## ADEGUAMENTO DELLA S.S. 534 COME RACCORDO AUTOSTRADALE - CAT. B - MEGALOTTO 4

## VERIFICA DI ATTUAZIONE

Parere n. 1379 del 15/11/2013

## CENSIMENTO FAUNISTICO

Figura 5.1. Stralcio della sezione alla progressiva 0+800. Il diametro appare evidentemente maggiore del rilevato, andando a coinvolgere anche la pavimentazione stradale

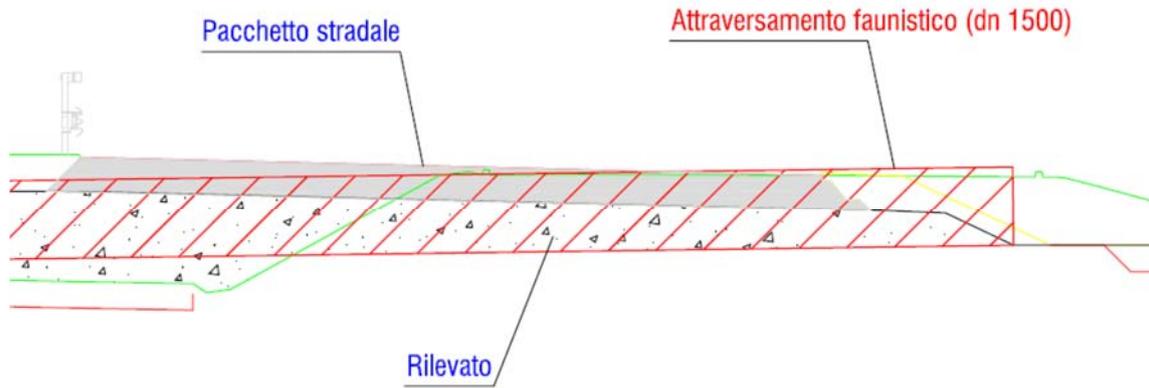
ATTRAVERSAMENTI FAUNISTICI ELIMINATI		
n.	PROGRESSIVA	CAUSA
1	0+200	Presenza di viabilità secondaria parallela, molto prossima al tracciato
2	0+500	Presenza di viabilità secondaria parallela, molto prossima al tracciato
3	0+800	Il diametro del manufatto (m 1,5) non era compatibile con lo spessore del rilevato (m 0,60-0,80)*
4	2+400	Il diametro del manufatto (m 1,5) non era compatibile con lo spessore del rilevato (m 0,80-1,00)*
5	3+400	Il manufatto era in corrispondenza di sezioni di scavo a mezza costa
6	3+640	Manufatto soppresso/sostituito per vicinanza del sottovia al Km 3+306
7	4+620	Manufatto soppresso/sostituito per vicinanza del tombino al Km 4+600
8	5+650	Il manufatto era in corrispondenza di sezioni di scavo a mezza costa
9	6+000	Manufatto soppresso/sostituito per vicinanza del sottovia al Km 6+038
10	6+240	Manufatto soppresso/sostituito per vicinanza del tombino al Km 6+254
11	6+500	Manufatto soppresso/sostituito per vicinanza del sottovia al Km 6+551

A dimostrazione di quanto esposto sopra si presentano di seguito alcuni esempi di sezioni stradali, relative al progetto:
